12. März 2015

**Betr.: Brandschutzkonzept S-21 / 6.PÄ PFA 1.1 / Antrag der DB v. 10.4.2014 auf Sofortvollzug
Hier: Nachweis der Rauchfreihaltung Straßburger Platz durch BPK grob fehlerhaft**

Abb. 1: ungestörter Freistrah **Abb. 2: durch Seitenwind abgelenkter Luftstrahl**

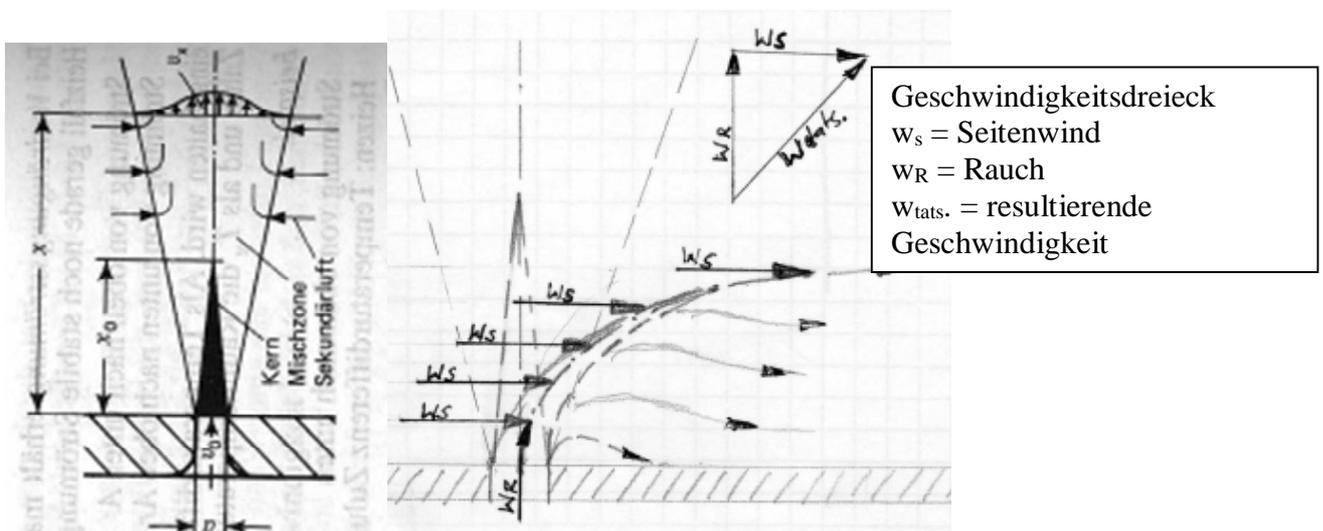
Abgesehen davon, daß die o.g. zugrunde gelegten Werte und Annahmen so gar nicht zutreffen und folglich auch das Rechenergebnis nicht stimmen kann, ist der **Ansatz an sich grundfalsch!** Es geht hierbei nicht um die (theoretische) Kernlänge eines ungestörten isothermen Luftstrahls (der weder isotherm noch rund ist, sondern fächerförmig breit auseinander-gezogen entsprechend der Anordnung der NRWA-Öffnungen in den „Lichtaugen“ und demnach eher einem flachen Rechteckstrahl entsprechen würde mit einem größeren m -Wert und einem anderen Strahl-Verhalten), sondern darum, daß sich dieser Rauchstrahl **ab Austrittsöffnung** durch Einmischen von Umgebungsluft unter einem Winkel von $\sim 25^\circ$ **trichterförmig erweitert** und dabei außen **stark an Geschwindigkeit abnimmt**, s. Abb.1:

Zudem ist es eine nicht zu widerlegende Tatsache, daß der **gesamte Luftstrahl** – bzw. hier der Rauch, insbesondere aber dessen **außenliegende Mischzone** sehr wohl durch **Seitenwind** quer zur Austrittsachse **abgelenkt** wird, s. Abb. 2. Wie das o.g. Geschwindigkeitsdreieck schematisch aufzeigt, addieren sich die Geschwindigkeitsvektoren W_R des Luft-(bzw. Rauch-)Strahles und die des Seitenwindes W_s zu einer Resultierenden $W_{tats.}$. Der Luft-(bzw. Rauch-)Kernstrahl nimmt dadurch den Verlauf einer liegenden Parabel an; die **Mischzone** wird wegen ihrer geringeren Geschwindigkeit noch **tiefer heruntergezogen** und **legt sich** durch den sogen. „Coanda-Effekt“ **an die Dachfläche** der Tiefbahnsteighalle an.

Abb. 4: Schnittdarstellung Fluchttreppenanlage – Ausstiegsbereich verraucht

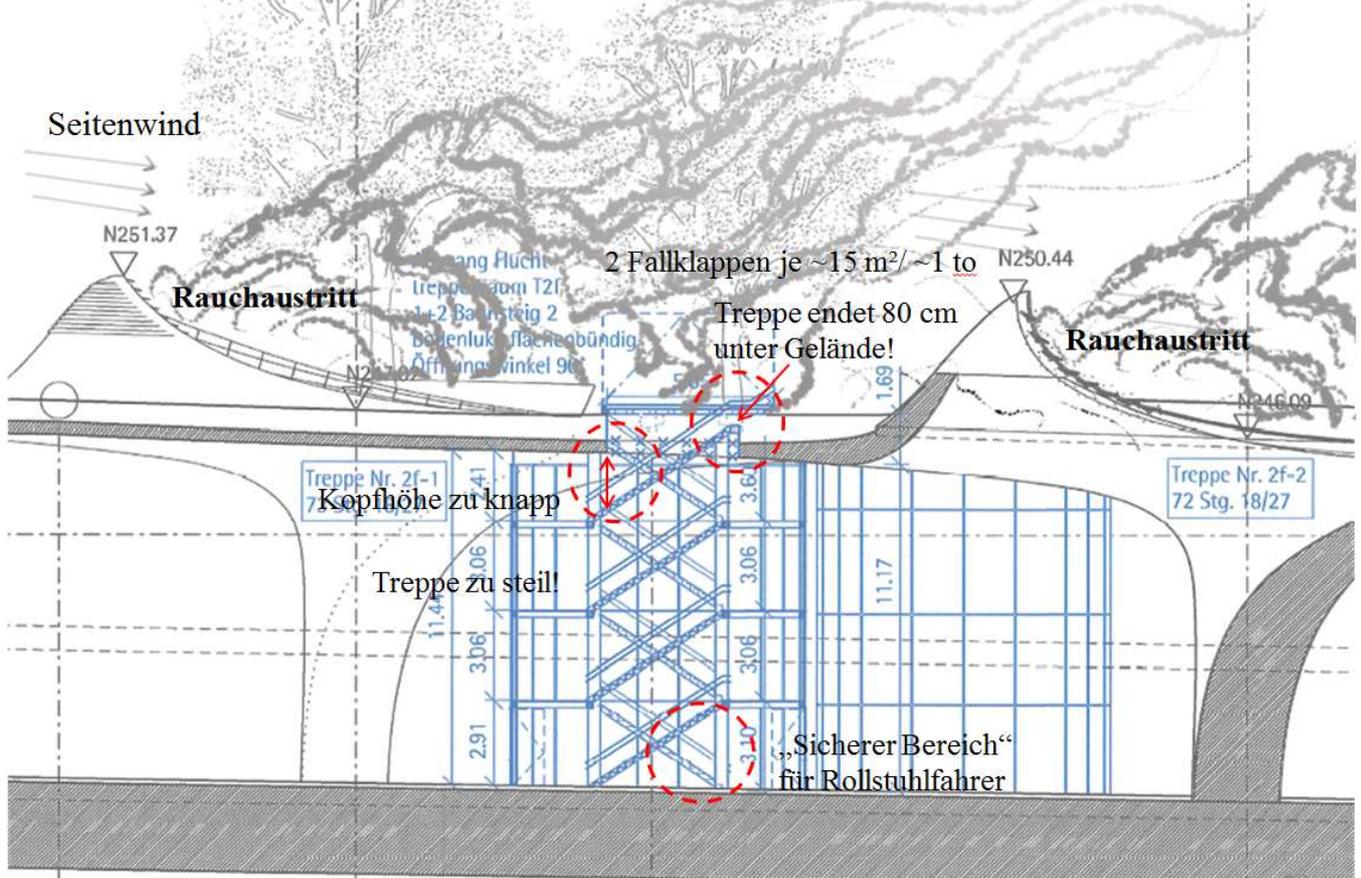
Abb. 4 zeigt einen Planausschnitt aus dem Längsschnitt Plan Anlage 7.1.5.26 mit einer Schnittdarstellung der vorgesehenen Fluchttreppenanlage zwischen den Lichtaugen über dem Tiefbahnhofdach. Daraus ist ersichtlich, daß eine **Verrauchung des Ausstiegsbereiches der Fluchttreppen gar nicht verhindert** werden kann. Dabei wirken die Lichtaugen selber noch als Störkörper, die zu einer **Verwirbelung der Luftbewegung** mit **verstärkter Neigung zum Einmischen** von austretendem **Rauch** führen werden.
